EXP. VSC-005-2024
LISA SERVICIOS INTEGRALES SAS
MUNCIPIO DE PASTO

RESOLUCIÓN No. 653 -

Por medio de la cual se Otorga un Permiso de Vertimientos

Gráfica 1. *Comportamiento Demanda Biológica de Oxígeno.*

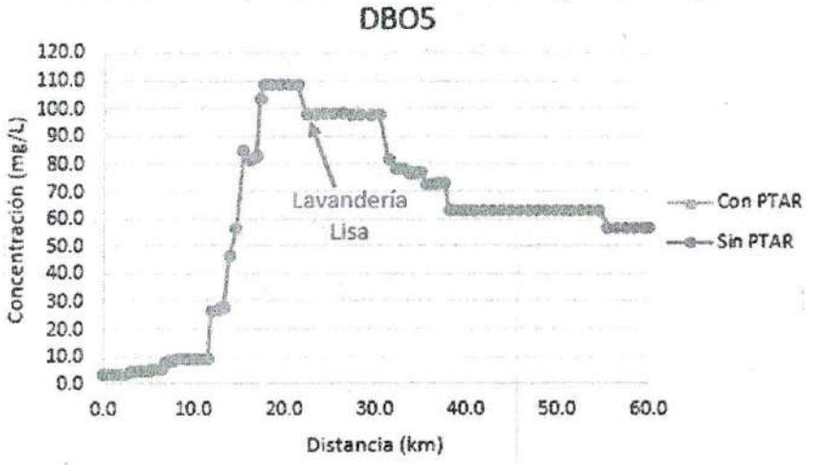
Como se puede observar en la gráfica 1, los valores de Demanda Biológica de Oxígeno en el Río Pasto después de la descarga del vertimiento sin previo tratamiento aumentan levemente lo cual puede alterar las características de la fuente. No obstante, es de importancia la implementación del STAR para mitigar dicha contaminación en la fuente receptora.

Gráfica 2. *Comportamiento de Solidos Suspendidos Totales.*

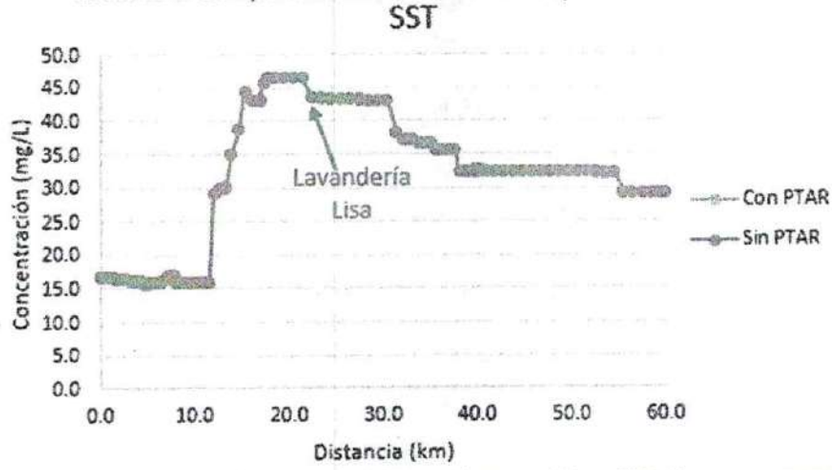
En la gráfica 2, las concentraciones de Solidos Suspendidos Totales no presentan cambios significativos, debido al bajo caudal del vertimiento presentado en el plan de ingeniería. Sin embargo, con la construcción del sistema de tratamiento, ayudará a minimizar los impactos negativos por la generación de las aguas residuales no domésticas del proyecto.

Gráfica 3. *Comportamiento del Oxígeno Disuelto.*

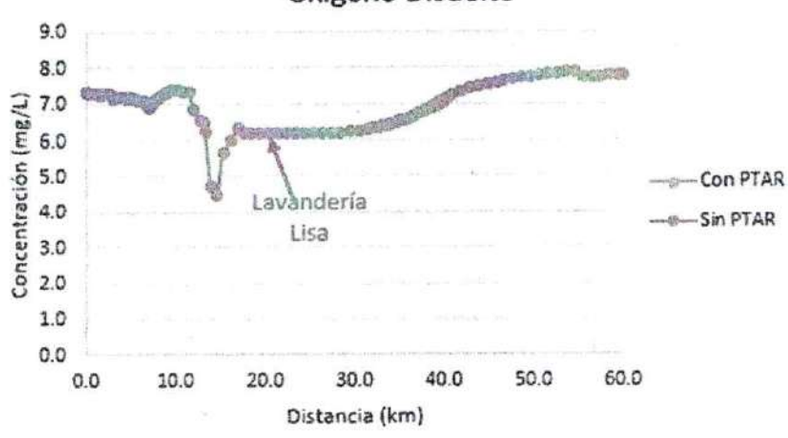
Como se observa en la gráfica 3, no presenta cambios representativos que altere la calidad del oxígeno disuelto sobre el Río Pasto, no obstante, con la implementación del sistema de tratamiento se realizará un adecuado manejo de tratamiento y disposición final del vertimiento para conservar la calidad del agua del Río de mención. Por otra parte, es de resaltar que, en el transcurso de la fuente por la ciudad, se encuentra impactada por las diferentes actividades antrópicas.
